Avis délibéré de l'Autorité environnementale sur le centre d'exploitation des lignes 16 et 17 du Grand Paris Express (93-95)

Complément à l'avis Ae n°2017-71

n°Ae : 2018-05

Figure 2: Localisation du centre d'exploitation (source dossier). Les sites de Gonesse (orange) et Mermoz (rose) sont les sites alternatifs qui avaient été étudiés.

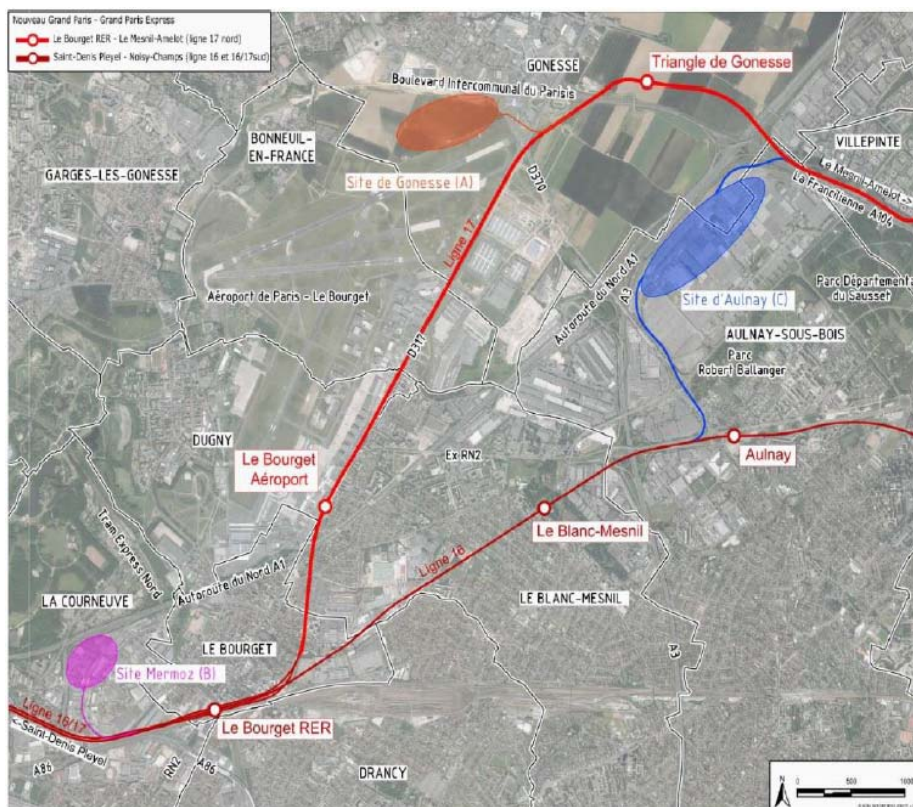
L'Ae recommande de préciser le calendrier de réalisation de la partie aérienne de la ligne 17 et du raccordement au centre d'exploitation.

Figure 3: localisation des projets retenus pour l'analyse des effets cumulés (source dossier).

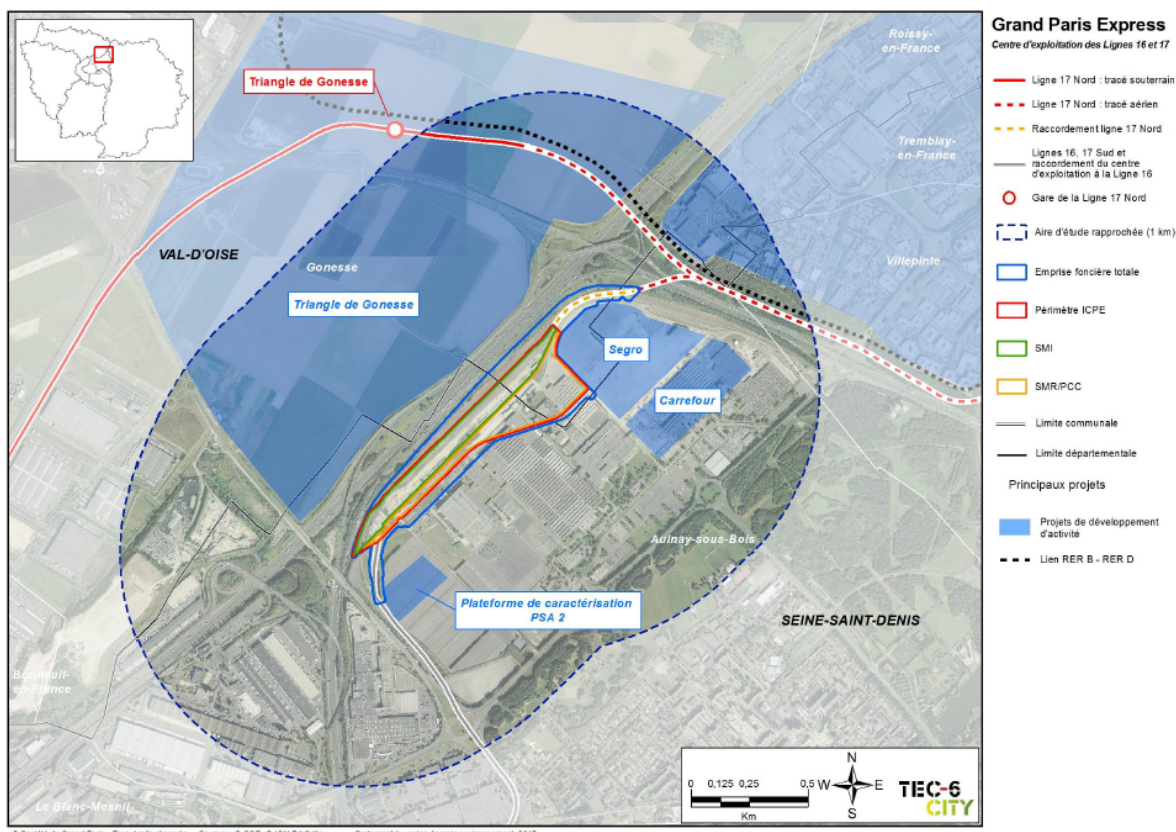
L'Ae avait déjà formulé, dans ses deux précédents avis sur la ligne 17, des recommandations importantes relatives aux impacts cumulés du projet avec les autres projets connus. Ce troisième dossier n'y fait référence que sous la forme d'une « appréciation des impacts cumulés » très qualitative et identifie plusieurs risques d'impacts faibles à modérés. Selon le code de l'environnement (article R.122-5 5°), ce volet doit comporter « *une description des incidences notables que le projet est susceptible d'avoir sur l'environnement résultant, entre autres du cumul des incidences avec d'autres projets existants ou approuvés, en tenant compte le cas échéant des problèmes environnementaux relatifs à l'utilisation des ressources naturelles et des zones revêtant une importance particulière pour l'environnement susceptibles d'être touchées* ».

Figure 4: Localisation des pollutions identifiées (source dossier).

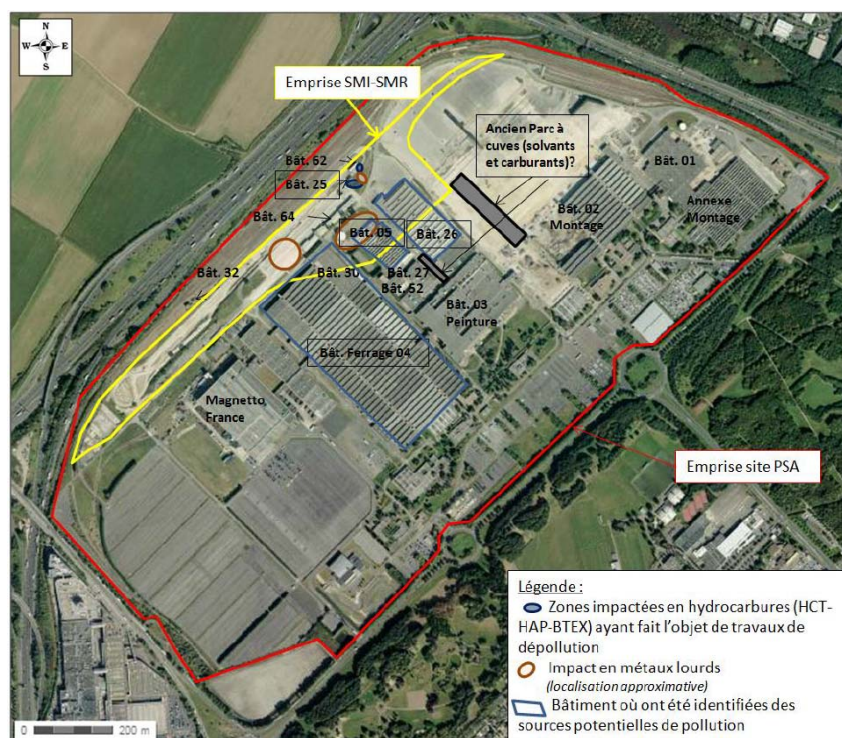
Le site PSA est inscrit dans la base de données des sites et sols pollués BASOL: un foyer de pollution est répertorié au niveau de la zone dite des anciens « parcs à cuves de carburants et solvants », mitoyenne au PCC/SMR (voir figure 3 ci-dessous). Le dossier mentionne que, sur 30 000 m², la nappe des calcaires de Saint-Ouen est polluée par des BTEX (Benzène, Toluène,

Le dossier mentionne d'autres pollutions sur le reste du site du futur centre d'exploitation : métaux lourds, composés organiques, composés organiques halogénés volatiles, hydrocarbures. La caractérisation de certaines d'entre elles reste à préciser dans le dossier (bâtiment 26, notamment).

précision sur les mesures de gestion, ni de garantie quant à l'exposition des travailleurs, pendant la phase travaux, puis des occupants pendant l'exploitation du site, que ce soit vis-à-vis des sols pollués du site ou de la nappe située au voisinage¹⁰.

L'Ae recommande de préciser, pour l'ensemble des sols et nappes pollués les objectifs à atteindre pour maîtriser l'exposition des travailleurs et des occupants des futures installations et, le cas échéant, les précautions éventuellement nécessaires pendant la phase travaux.

Figure 6 : espaces relais (source dossier).

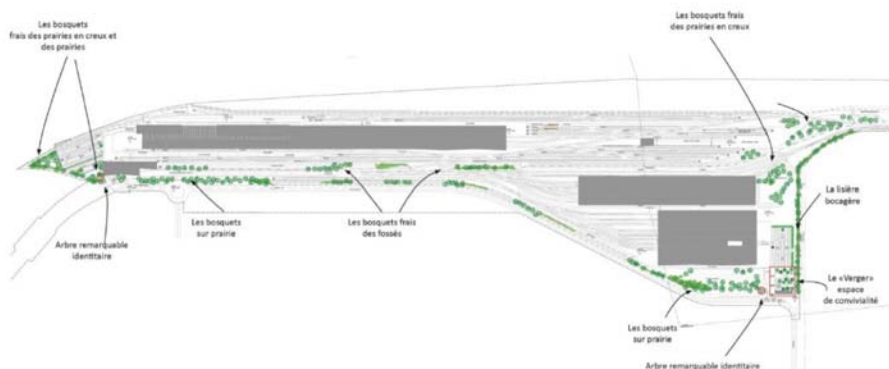
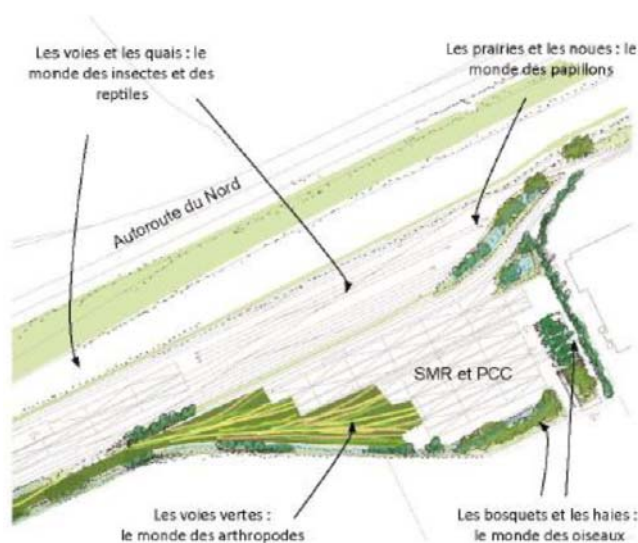
Parmi les espèces animales présentes au sein de l'aire d'étude, quatorze sont protégées dont douze espèces d'oiseaux, un reptile (le Lézard des murailles) et un insecte (l'Oedipode turquoise, protégé à l'échelle régionale). Le dossier conclut à l'absence de besoin de demande de dérogation à la destruction d'espèces protégées du fait de la mise en œuvre de mesures de réductions devant permettre de favoriser la fuite des espèces vers des milieux de report (le long de l'autoroute A3) durant les travaux et la reconstitution d'habitats favorables (implantation de quelques bosquets, de prairies et de noues au sein du périmètre du centre d'exploitation, cf. figures 6 et 7).

Le dossier mentionne que le calendrier de travaux prend en compte des périodes sensibles pour la faune et notamment les oiseaux (période sensible comprise entre avril et août) alors que la modulation de l'activité des travaux durant toute la période de construction du centre d'exploitation n'est pas présentée.

L'Ae recommande de démontrer la suffisance des mesures de réduction concernant la faune, et, le cas échéant de les compléter, afin d'éviter le besoin d'une demande de dérogation relative aux espèces protégées.
